Oggetto: [ID_VIP: 4394] CASTELGRANDE, MURO LUCANO, RAPONE E SAN FELE IN LOCALITÀ “TOPPO MACCHIA (PZ): Impianto per la produzione di energia elettrica da fonte eolica e relative opere di connessione, costituito da 16 aerogeneratori con potenza complessiva di 88,20 MW, localizzato nei comuni di Castelgrande, Muro Lucano, Rapone e San Fele in località “Toppo Macchia” (PZ).

Proponente: Società Mia Wind S.r.l.

Procedura di Valutazione di Impatto Ambientale ai sensi dell’art. 23 del D.Lgs. 152/2006 e s.m.i.

Parere tecnico istruttorio della Direzione generale Archeologia, belle arti e paesaggio (ABAP).

Dall'elaborato A.17.11 denominato *GE_AGB01_P3_PD_A_17_11_R00_ANALISI PERCETTIVA DELL'IMPIANTO - CARTA DELL'INTERVISIBILITÀ* si evincono le seguenti criticità:

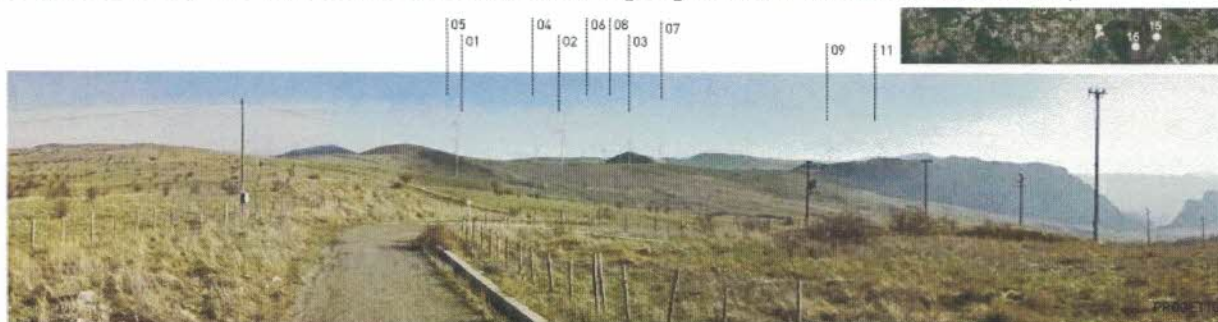
- L'impianto eolico di progetto risulta interamente visibile da tutto il territorio comunale di Muro Lucano, Bella e San Fele mentre risulta visibile in parte da gran parte del territorio comunale di Castelgrande, Rapone, Ruvo del Monte e Pescopagano;
